Věc: Vysvětlení/ změna/ doplnění zadávací dokumentace č. 1  
„Rekonstrukce mostu v km 32,650 na trati Hanušovice – Mikulovice“

Rekonstrukce mostu v km 32,650 na trati Hanušovice – Mikulovice  
SO 01 Most v km 32,650

### Výkres stavebních postupů

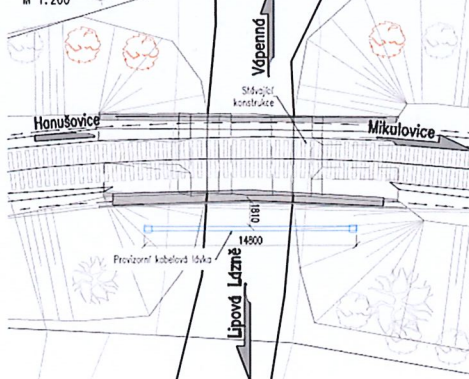
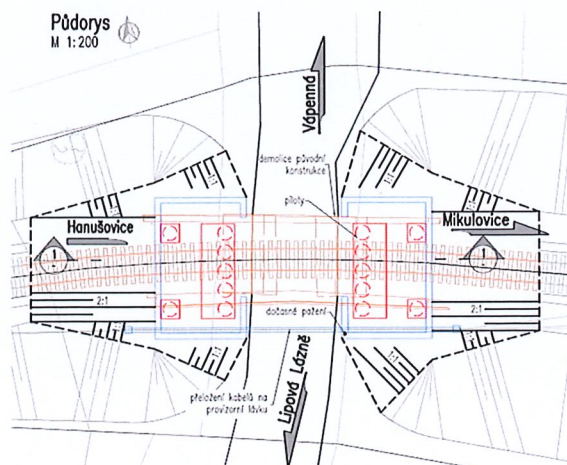
V dokumentaci zadavatele je zmíněna potřeba vybudování provizorní kabelové lávky. Dle našeho mínění v poskytnuté PD a soupisu prací s výkazem výměr nejsou položky na její realizaci. Ve výkrese D.2.1.4.1\_2.0.6.1 SP – Výkres stavebních postupů je schematicky naznačeno umístění provizorní lávky, avšak v jednotlivých stavebních postupech se mění její délka, a zároveň se domníváme, že s ohledem na potřebné mechanizační prostředky, technologii stavební výroby pro založení a stavbu mostu je její umístění do oblasti svahové kužele, jehož tvar se v místě provizorní lávky bude v průběhu výstavby měnit, nevhodné.

- O doplnění položek do soupisu prací s výkazem výměr pro výstavbu provizorní lávky.
- Doplnění projektové dokumentace provizorní lávky vč. jejího umístění s ohledem na potřebu manipulačního prostoru pro technologii výstavby a s ohledem na min podjezdnou výšku pro průjezd během stavby.
- Prověření, zda rezerva kabelu DOK, který nelze přerušit z důvodu nepřetržitého provozu, bude dostačující pro vymístění na provizorní lávku.

Ad 1 a 3) Do SP byla doplněna položka pro kabelovou lávku. Základní požadavky pro rozměry jsou uvedeny ve výkresu. Zhotovitel provede ocenění dle vlastních možností a prostředků.

Ad 2) V případě kabelové lávky se jedná o dočasnou konstrukci, tudíž si typ a parametry konstrukce určuje zhotovitel. Zhotovitel má možnost použít inventární lávku, případně si sám vypracuje VTD, pokud se bude jednat o novou konstrukci lávky. Z pohledu projekce požadujeme zachování podjezdné výšky a průhyb konstrukce lávky max. L/300.

Ad 3) V žkm 32,685 je umístěna rezerva OK v kabelové komoře v délce 58 m. Posun provizorní trasy oproti původní trase u mostu 32,650 není velký a z tohoto důvodu je kabelová rezerva OK naprosto dostatečná.
